D. EMILIO OLMOS GIMENO, SECRETARIO GENERAL DEL AYUNTAMIENTO DE SAGUNTO (VALENCIA),

8 DICTAMEN APROBACIÓN DEFINITIVA DEL PAI Y ADJUDICACIÓN DE LA CONDICIÓN DE AGENTE URBANIZADOR DSL SUNP IV Y ANEXOS DEL PGOU-92 DE SAGUNTO.- EXPTE. 6/2010 PL.

Los esquemas básicos recogidos en dicha documentación son los que se reproducen a continuación:

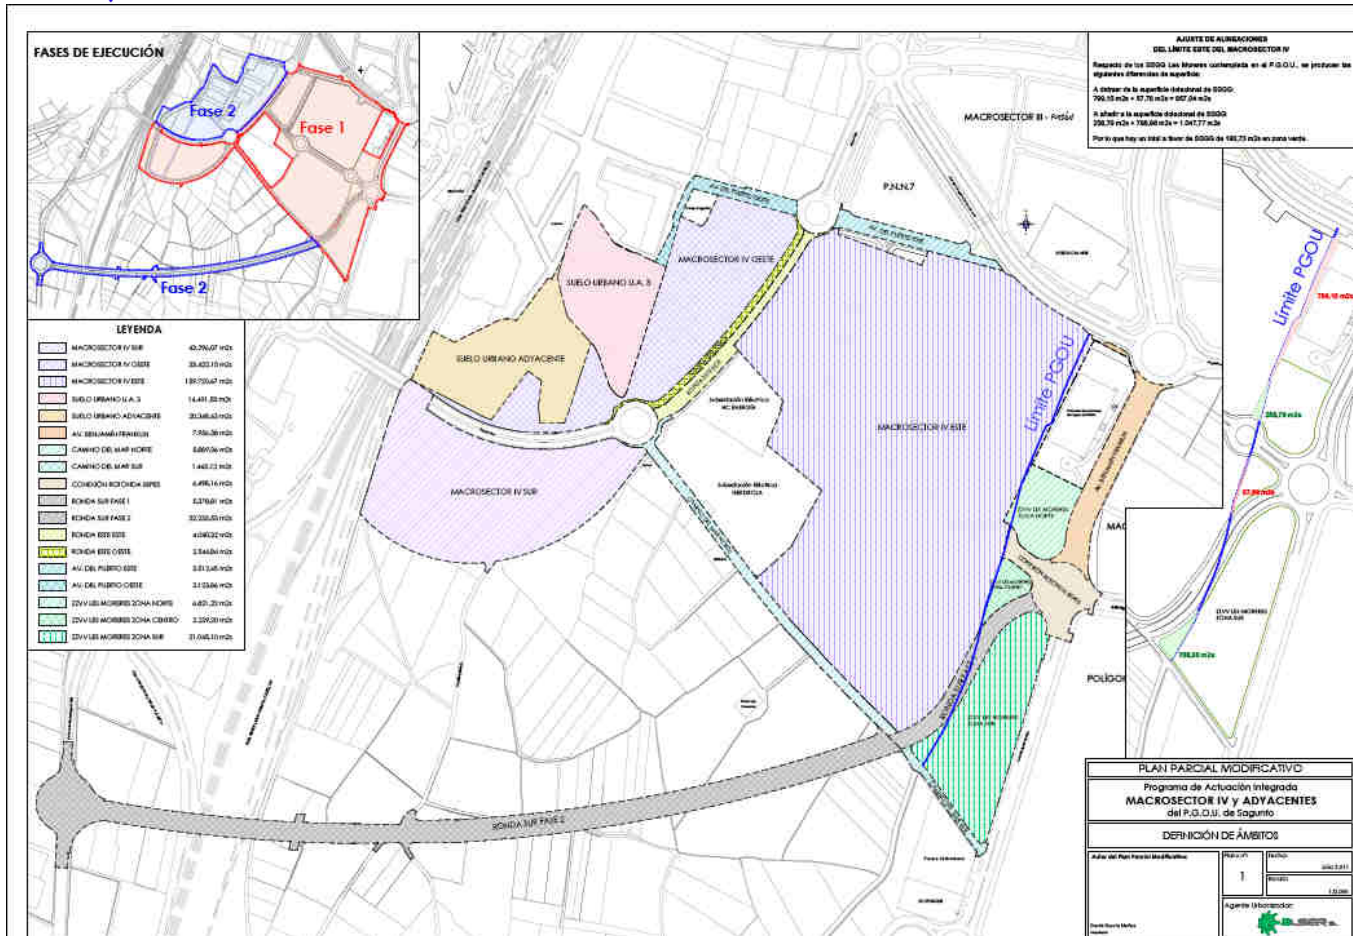
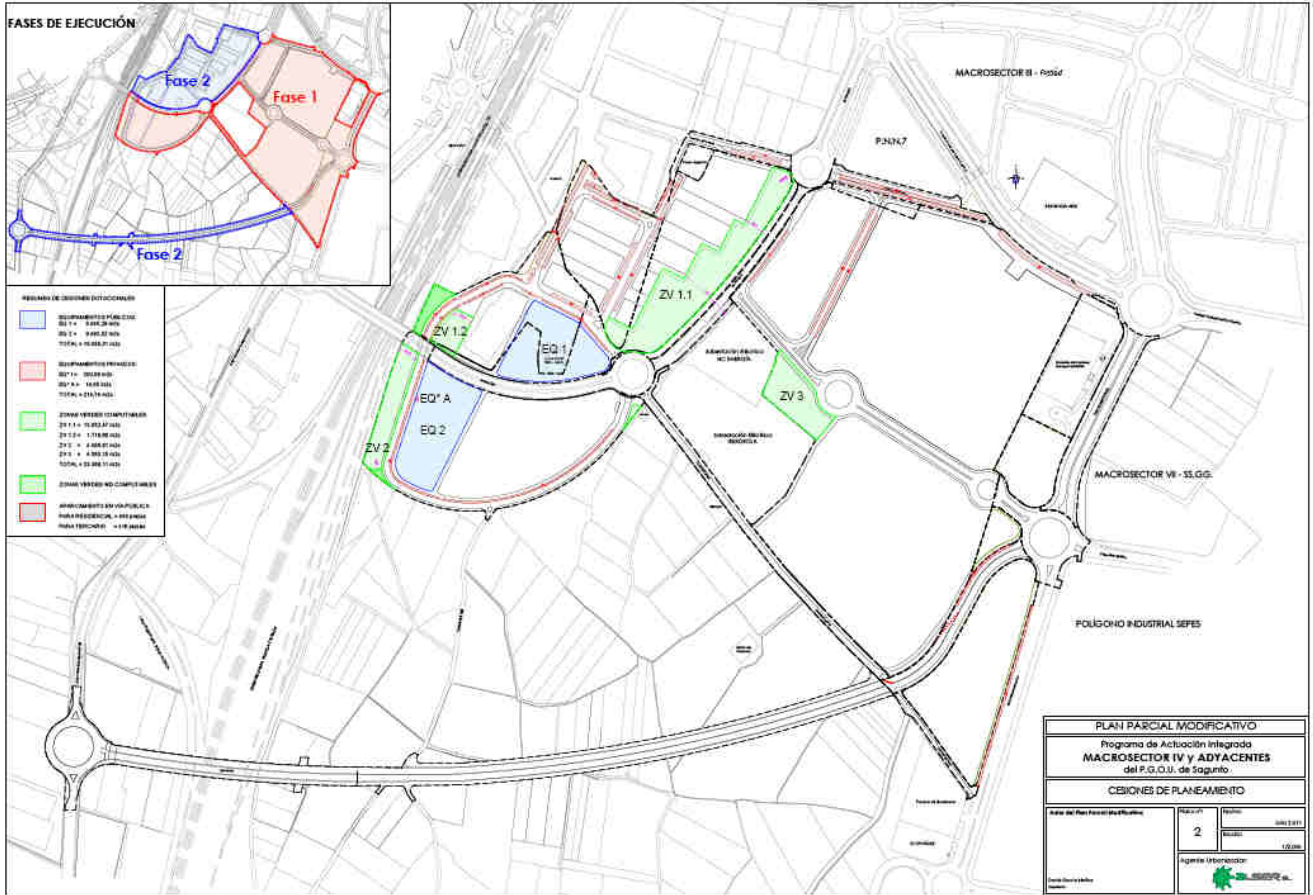
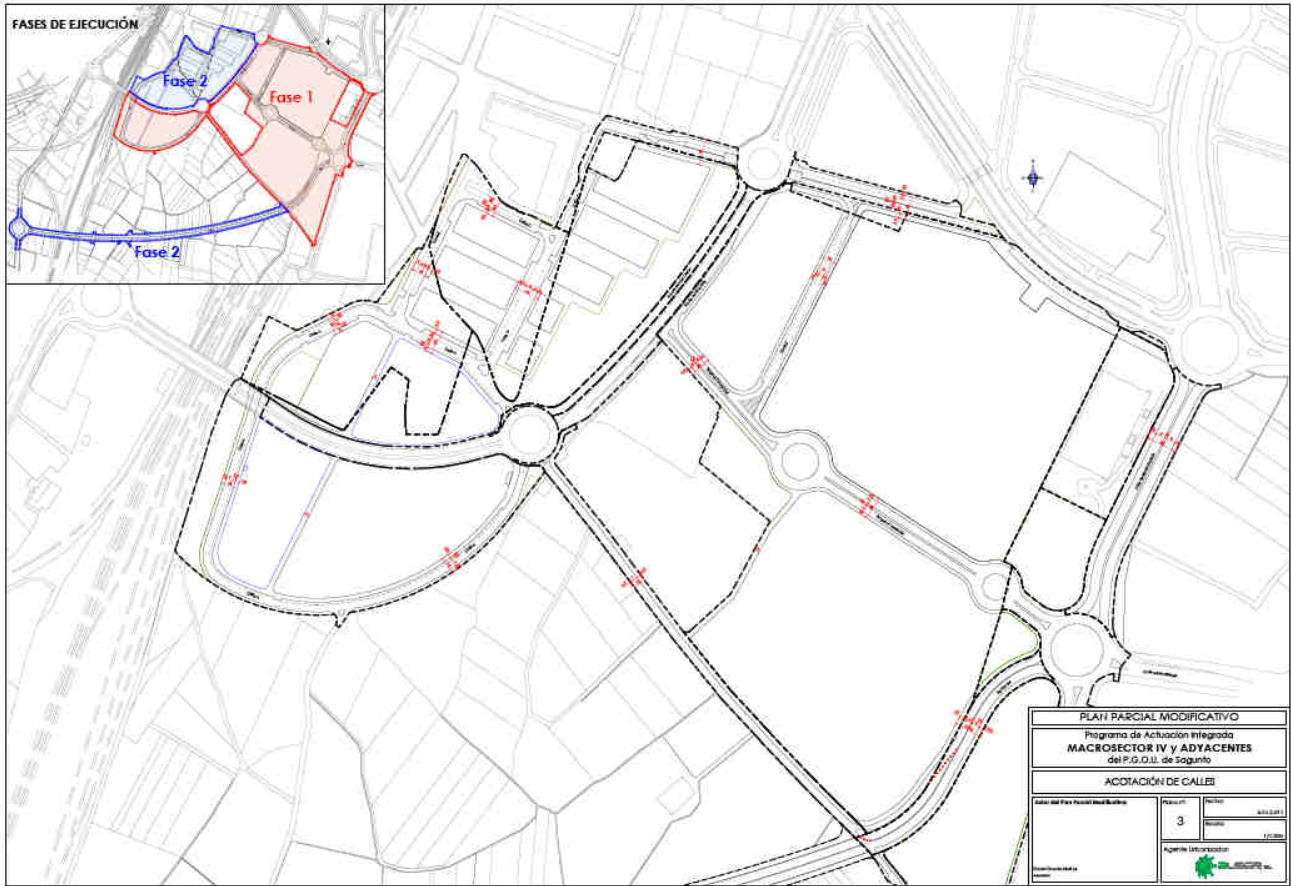
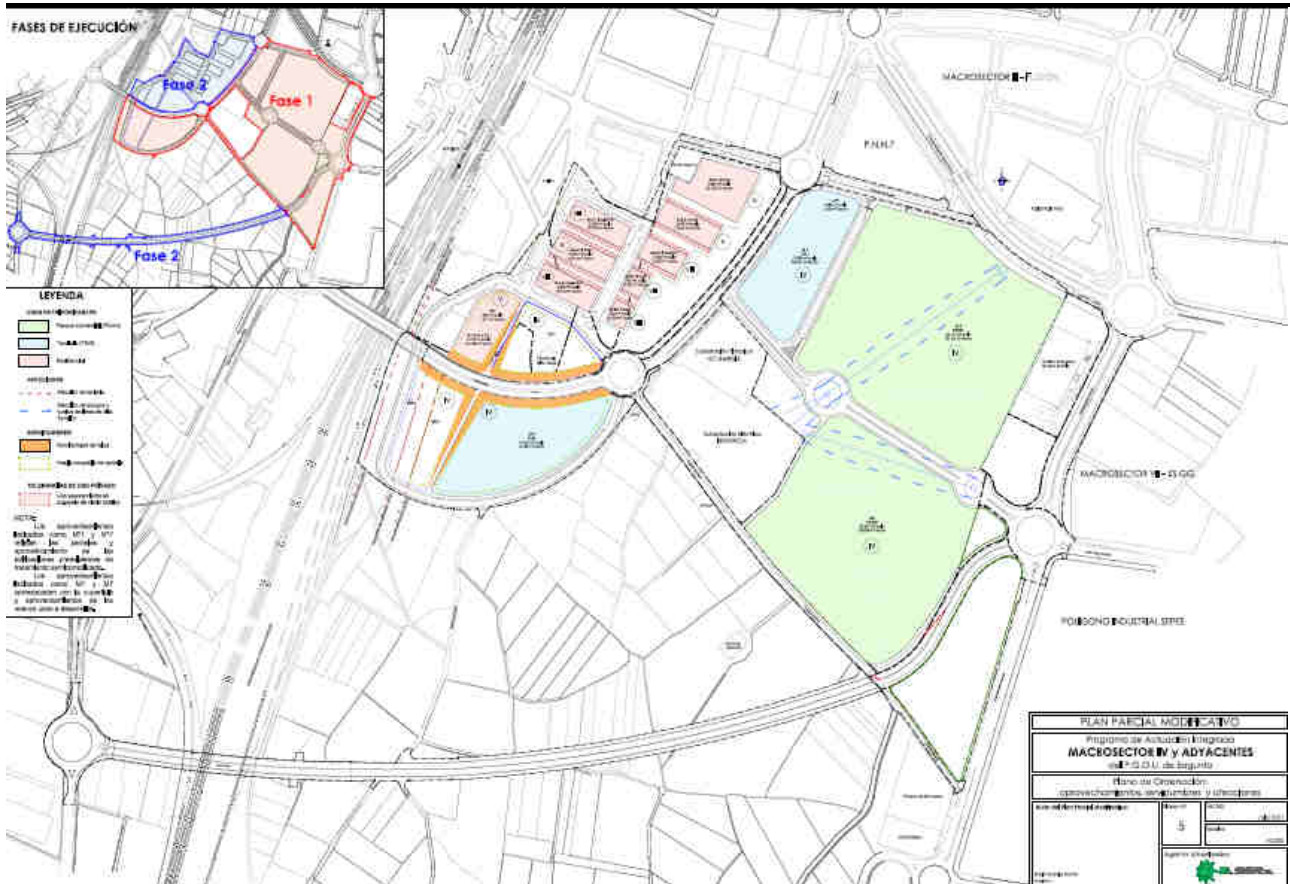
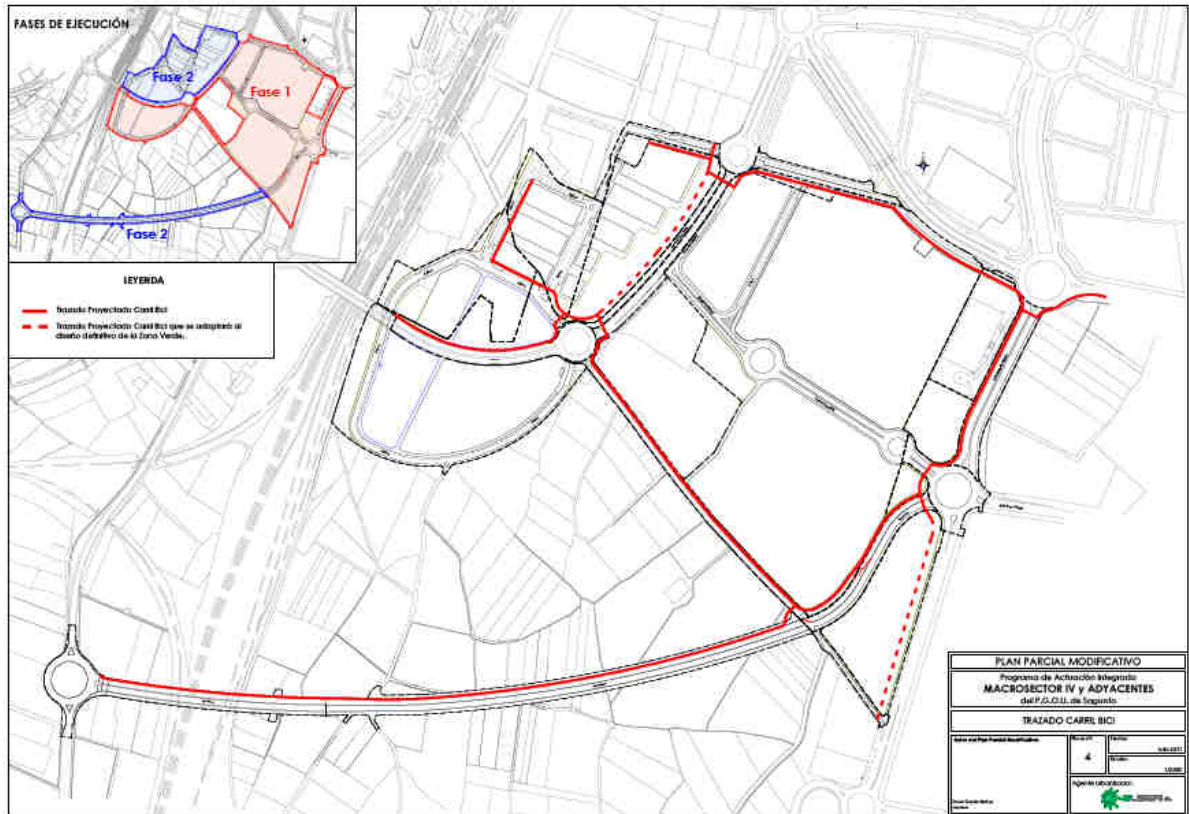
1.- Eliminación de la manzana M8 y tratamiento adecuado del acceso norte de la calle E, de forma que no se bordee las naves preexistentes. Estudio de la integración de las mismas dentro de las manzanas generadas por el plan parcial. Insuficiencia del estatus fuera de ordenación como solución.

8.- No se ha justificado la excepcionalidad de las 15 plantas de uno de los edificios residenciales, el de la M 5-1 . En principio deberá suprimirse esa posibilidad y redistribuir la volumetría excedente. Ajustar el parámetro de la parcela mínima en dicha manzana a los efectos de que el espacio intraalineaciones de la nave preexistente que queda fuera de ordenación de la dicha parcela sea edificable.

19.- Adecuación de las secciones viarias para contemplar los itinerarios de carril bici fijados en BBPP, alternativas plausibles del plan de viales no motorizados, así como el cumplimiento de anchos mínimos en calzadas de único sentido y aparcamiento en cordón en base a ROGTU.

20.- Eliminación de afecciones incorrectas del ferrocarril no aplicables a suelo clasificado urbano. Sí en el urbanizable.

21.- Dado que no se va a admitir la solución de enterramiento de la LAAT de 132 kv, deberá adaptar la ordenación en aquellas alineaciones y aspectos que se veían condicionados por dicho soterramiento no admitido.

Como consecuencia del planteamiento por parte de los servicios técnicos de estos condicionantes, por parte de la mercantil ALSER SL, en fecha 18.7.2011, re nº 45.915 se ha aportado documentación de ordenación que procede a subsanar y a recoger todos estos extremos, procediéndose por medio del presente acuerdo a su aprobación definitiva.

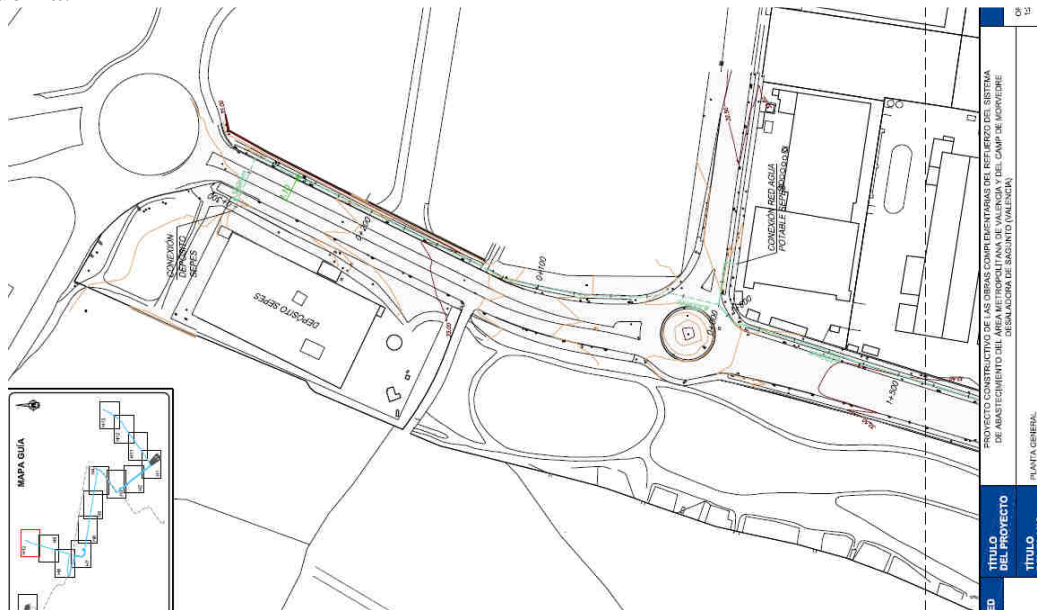
- En los pasos de peatones elevados, es preciso indicar con S-13 su finalidad, y no sólo la señal de badén P-15-A.
 - En el Camí de la Mar, atendiendo al cambio de sección que suprime la acera Sur, no se plantearán pasos de peatones.

- Tratándose de núcleo urbano no es necesaria la implantación de señales de peligro por proximidad a rotonda.
 - Es preciso identificar la conexión del “Camí de Rolls” con placa, limitar su velocidad y señalar la circunstancia de que es de doble sentido pese a su ancho.

- Es preciso disponer de señalización de limitación de gálibo en la calle A, bajo el puente.

La fase I que se corresponde con dichos importes es la siguiente

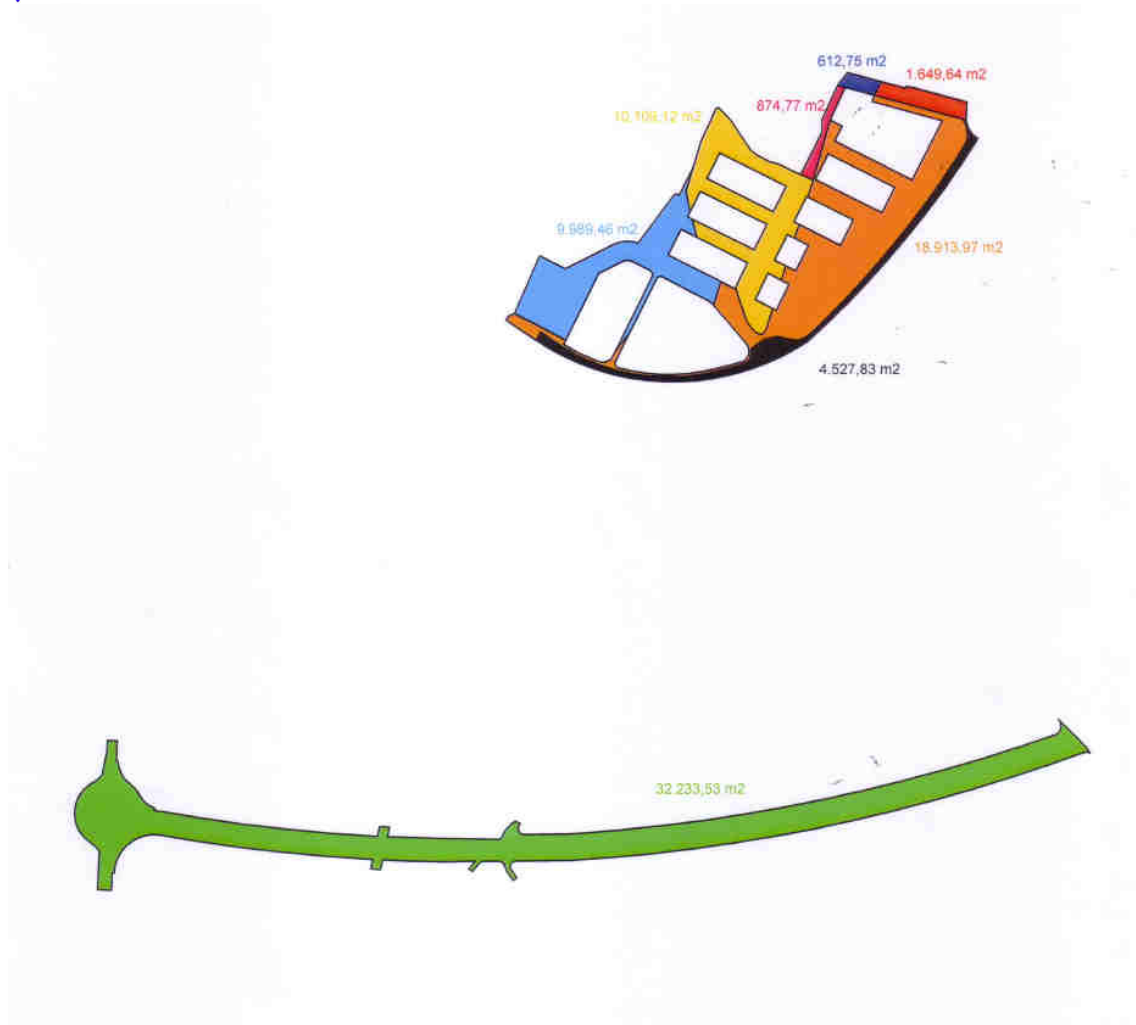
FASE 2			
CAP 1	ÁMBITO SECTOR MS-IV		
Urb. Ordinaria	18.913,97	85,00	1.607.687,45
Ronda Este- urb	4.527,83	60,00	271.669,80
Avda/Puerto inc- urb	1.649,64	60,00	98.978,40
CAP 2	ÁMBITO UA-3		
Urb. Ordinaria	10.109,12	85,00	859.275,20
CAP 3	ÁMBITO SUELO URBANO ADYACENTE		
SU-sur	9.989,46	85,00	849.104,10
SU-acceso norte	874,77	85,00	74.355,45
CAP 4	URBANIZACIÓN ÁMBITOS CONEXOS- intervenciones perimetrales de conexión		
Avda/Puerto- fuera de amb	612,75	60,00	36.765,00
CAP 5	RONDA SUR		
Urb. Ordinaria	32.233,53	85,00	2.739.850,05
		PEM	6.537.685,45
		PEC	7.779.845,69
HONORARIOS	estimación 6% PEC		466.790,74
GASTOS DE GESTION	5% (HONORARIOS+PEC)		412.331,82
OTROS GASTOS			0,00
		TOTAL	8.658.968,25
BENEFICIO URBANIZADOR	10% TOTAL		865.896,82
		IMPORTE	9.524.865,07
		IVA 18%	1.714.475,71
		TOTAL ADJUDICACION	11.239.340,79

Representación gráfica de los ámbitos:

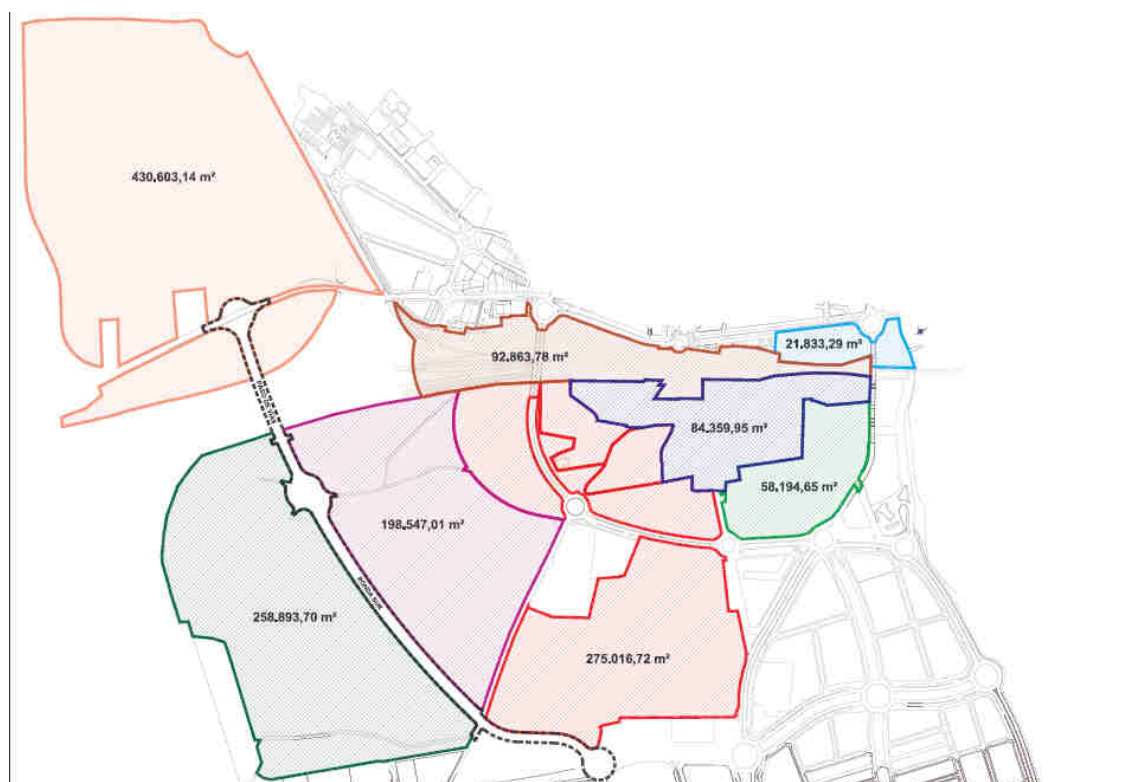
COSTE DE LA RONDA SUR			
CAP 5	RONDA SUR		
Urb. Ordinaria	32.233,53	85,00	2.739.850,05
			PEM 2.739.850,05
			PEC 3.260.421,56
HONORARIOS	estimación 6% PEC		195.625,29
GASTOS DE GESTION	5% (HONORARIOS+PEC)		172.802,34
			TOTAL 3.628.849,20
BENEFICIO URBANIZADOR	10% TOTAL		362.884,92
			IMPORTE 3.991.734,12
		IVA 18%	718.512,14
			TOTAL ADJUDICACION 4.710.246,26

AMBITOS INVOLUCRADOS	PARTICIPACION %	IMPORTE
AMBITO I- MS-IV	28,3034%	1.333.159,84
AMBITO II	23,5877%	1.111.038,76
AMBITO III	30,7569%	1.448.725,73
AMBITO IV	17,3520%	817.321,93
	100,0000%	4.710.246,26

Se recuerda el deber de financiación por el agente urbanizador de la integridad de la obra (excepción hecha del cruce de la línea férrea, no documentado) y la posibilidad de su repercusión futura vía canon, para lo que habrá que articular la correspondiente ordenanza.
